Hrvatske telekomunikacije d.d.

Naš spis: T-3.21/02.4-10655/99

Predmet: Uvođenje instalacija za kablsku TV

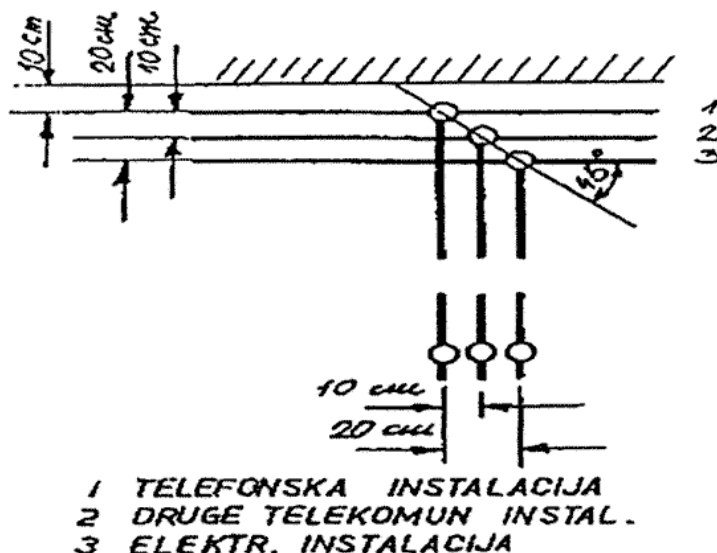
Obično se kod vodoravnog postavljanja cijevi po katovima cijevi za telefonske instalacije polažu 10 cm od stropa, cijevi drugih telekomunikacijskih instalacija 20 cm od stropa i cijevi za električne instalacije 30 cm od stropa kao što je prikazano na shemi

Kako se prilikom izvođenja radova na kabelskoj TV nije vodilo računa o propisanim razmacima, TK instalacija više ne odgovara propisanim tehničkim normama jer je onemogućeno normalno održavanje telefonske instalacije zbog nepropisne popunjenosti cijevi kao i zbog mogućih elektromagnetskih utjecaja.

Neophodno je da se TK instalacija dovede u tehnički ispravno stanje, a da se kabelska TV napravi kao nezavisna instalacija.
